東海第二発電所 審査会合における指摘事項の回答 (運転期間延長認可申請関係)

平成30年6月5日

東海第二発電所 審査会合における指摘事項の回答一覧表

基礎試験 給水ノズルコーナー部ECT試験体

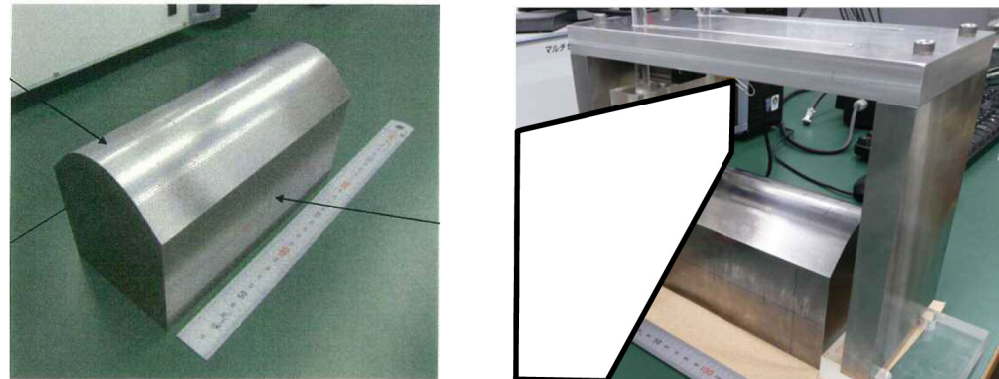
No.	指摘事項	回答
0555-1 特別点検 (平成30年3月8日 第555回審査会合)	原子炉圧力容器 給水ノズルコーナー部の渦電流探傷試験について、事前の試験で十分な検出性があると判断した内容について詳細に説明すること。	平成30年6月5日 P2 ～ P22
0555-2 特別点検 (平成30年3月8日 第555回審査会合)	原子炉格納容器の目視試験において、点検不可範囲があることを前提として、劣化状況や今後の保全について説明すること。また、塗装の剥がれによるストレーナ閉塞に対する影響について説明すること。	平成30年6月5日 P23 ～ P25

低合金鋼(磁性体)へのECT適用等について確認するため、JEAG4217に記載の試験要領にて試験体に付与した人工きず(EDMノッチ)の検出可否を確認した。この確認項目と結果、試験要領を次頁以降に示す。
